川内1号機 緊急時対策棟接続工事設工認 説明事項リスト(耐震関係)

資料(2)

連絡通路における設置許可から設計及び工事の計画での差異について

第1図 連絡通路断面図

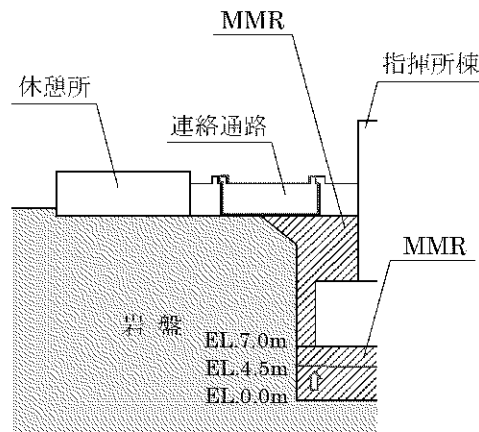
No.	対象資料	ページ	説明項目	説明内容
1	7.29ヒアリング資料2 No.2 連絡通路における設置許可から設計及び工事の計画での差異について	(2)-5	建屋重量の差異の説明及び支持岩盤の確認方法について、資料に追記する。	建屋重量の差異の説明及び支持岩盤の確認方法について、記載を充実化し、補足説明資料に示す。
2	7.29ヒアリング資料2 No.10 1次元地盤モデルの妥当性検討	(2)-10	連絡通路の直下のイメージ図について、MMR範囲の寸法とNS断面方向を追記する。	連絡通路の直下のイメージ図について、MMR範囲の寸法とNS断面方向を追記する。詳細は、補足説明資料に示す。
3	7.29ヒアリング資料2 No.10 1次元地盤モデルの妥当性検討	(2)-15	MMR物性の設定根拠、せん断剛性、減衰の値を追記する。	MMR物性の設定根拠、せん断剛性、減衰の値を追記する。詳細は、補足説明資料に示す。
4	7.29ヒアリング資料2 No.10 1次元地盤モデルの妥当性検討	(2)-7~30	岩盤とMMRの違いによる相対変位について確認する。	岩盤とMMRの違いによる相対変位について、補足説明資料に示す。
5	7.29ヒアリング資料2 No.10 1次元地盤モデルの妥当性検討	(2)-26~29	1次元⇔2次元の解析結果比較資料に連絡通路の周期帯を追記する。	1次元⇔2次元の解析結果比較資料に連絡通路の周期帯を追記する。詳細は補足説明資料に示す。
6	7.29ヒアリング資料2 No.20,21 緊急時対策棟(連絡通路)接続工事による重量増加に対する緊急時対策棟(休憩所)の影響評価	(2)-35~36	休憩所の概略平面図中に撤去、増設部位が分かるように追記する。	休憩所の概略平面図に撤去、増設部位を追記する。詳細は補足説明資料に示す。
7	7.29ヒアリング資料2 No.20,21 緊急時対策棟(連絡通路)接続工事による重量増加に対する緊急時対策棟(休憩所)の影響評価	(2)-31~79	休憩所の新設躯体を一体化することについて、説明を追記する。	休憩所の新設躯体を一体化することについて、説明を追記する。詳細は補足説明資料に示す。

連絡通路において、設置許可時から設計及び工事の計画時で変更となった項目として、第1表及び第1図に変更内容を示す。

連絡通路の重量については、設置許可時に割増しした設定重量から設計進捗による重量確定に伴い小さくなっている。また、連絡通路の一部の基礎下の MMR 範囲については、設置許可時は EL.0.0m から MMR とする計画であったが、指揮所設置工事（1期工事）の掘削時に指揮所棟及び連絡通路を十分に支持できる岩盤がより浅い位置に確認できたことから EL.4.5m に変更した。支持岩盤は、電研式の岩盤分類を参考に、岩石の硬さ、割れ目の状態、割れ目の間隔を指標として確認している。

第 3-1 図 解析モデル (鳥瞰図)

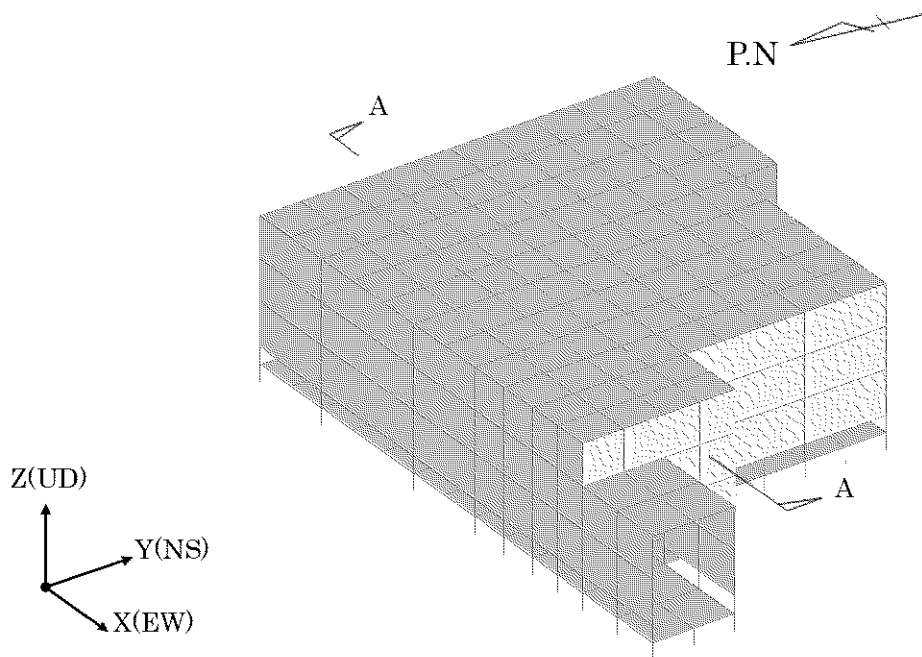
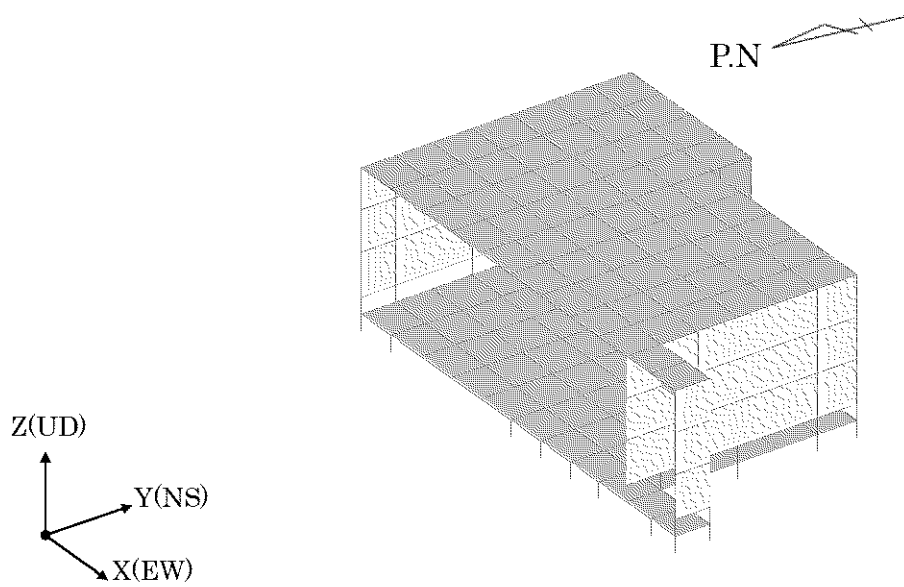
8	7.29ヒアリング資料2 No.20,21 緊急時対策棟(連絡通路)接続工事による重量増加に対する緊急時対策棟(休憩所)の影響評価	(2)-70~79	応力解析について、既工認評価での解析手法を追記する。	休憩所の応力解析について、既工認手法と今回の影響確認手法の比較を追記した。詳細は補足説明資料に示す。
9	7.29ヒアリング資料3 No.1~8 建屋の滑動に関する検討	(3)-3~18	建屋の滑動について、検討フロー他説明を再考する。	滑動に関する検討について、補足説明資料に示す。
10	7.29ヒアリング資料3 No.1~8 建屋の滑動に関する検討	(3)-3~18	岩盤のせん断力を用いた検討としていることについて、滑ることより岩盤の破壊が先になるため、岩盤のせん断力による評価になる旨記載する。	滑動に関する検討について、補足説明資料に示す。
11	7.29ヒアリング資料3 No.1~8 建屋の滑動に関する検討	(3)-17~18	周囲を岩盤、MMRで囲われており、埋め込まれている記載は短辺方向についてであることを追記する。	滑動に関する検討について、補足説明資料に示す。
			以下余白

なお、新規制基準工認時の休憩所の応力解析は、屋根スラブのみを 3次元 FEM でモデル化していたが、今回、新規制基準工認以降の審査実績を踏まえ、建屋全体を 3次元 FEM でモデル化した。休憩所の新規制基準モデルと今回解析を実施した影響確認用モデルの解析手法の比較を第 3-3 表に示す。
